Vaststellen definitief ontwerp (DO) en kredietaanvraag
rioolverruiming en groot onderhoud Bakenessergracht

Project:	Bakenessergracht vervangen zinker en riool						
Onderwerp:	VO Bakenessergracht/Korte Jansstraat/Bloemertstraat						
datum:	08-06-2010	opdrachtgever:	R. J. M. Bak - Wijkzaken	tekening:		wsp/ing:	
schaal:	1:500	getekend:	Alan Barkar / Stan Kalkbeker	gecontroleerd:		100 AL - CO1	A
formaat:	tekening A2 doorbreed A1	geplaat:					
teek:

Inspraaknotitie Bakenessergracht

A		Aanpassingen t.g.v. inspraakronde		ggr	gpc	datum
STEDENBOUW EN ONTWERP						
Project : Bakenessergracht vervangen zinker en riool						
Onderwerp : DO profielen Bakenessergracht/Korte Jansstraat/Bloemertstraat						
datum : 07-06-2010	opdrachtgever : R.J.M. Bak-Wijkhuizen	tekeningen :	Haarlem			
schaal : 1:100	grootte :	100AI-C02				
formaat : A0	grootte :					
bestek : 27B00	tekenaar :

Profiel 7

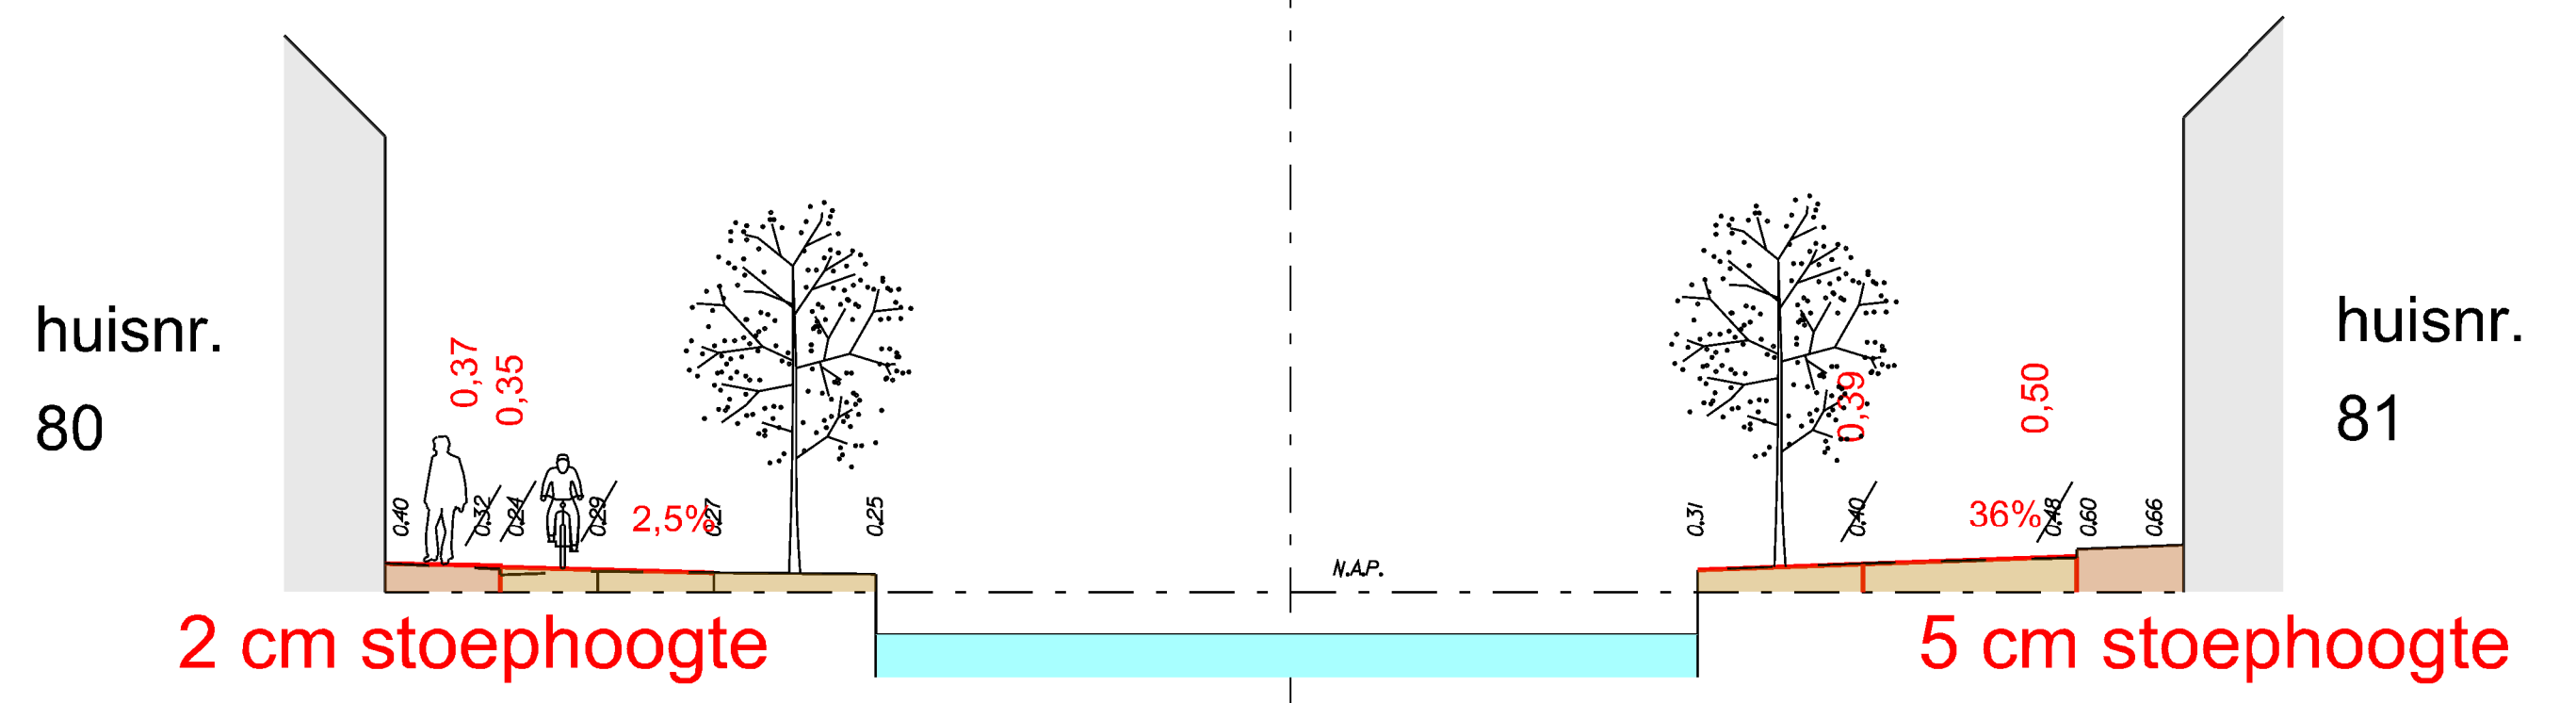
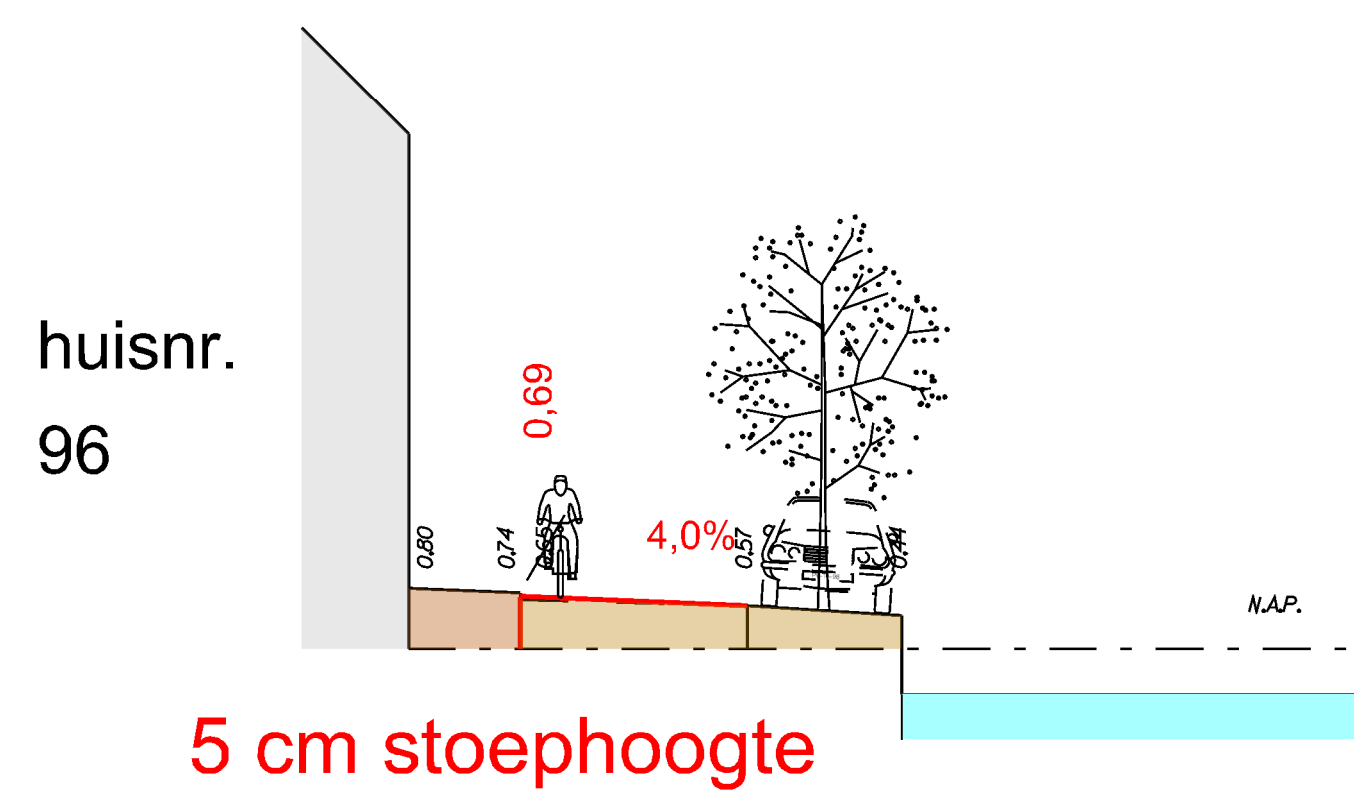
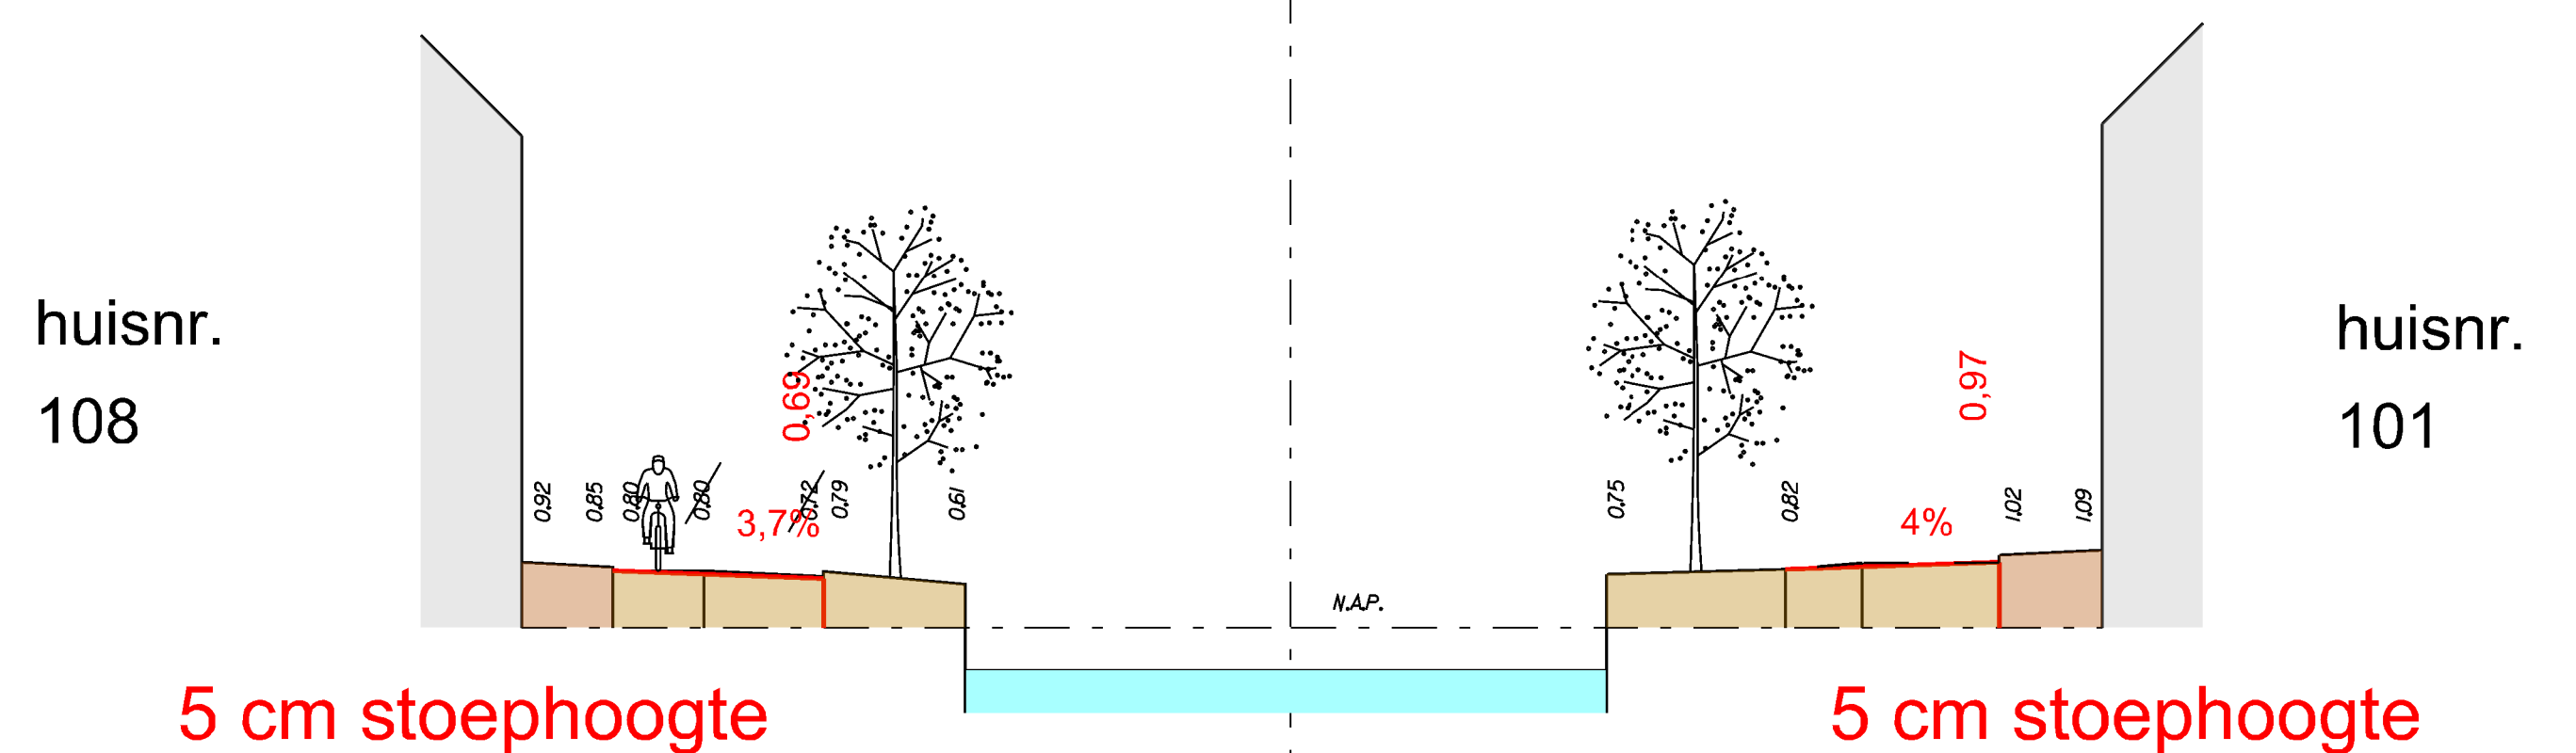
DOORSNEDES Schaal 1:100
aanpassingen huidige situatie in rood aangegeven
rijweg op een oor - afwatering naar de gracht toe
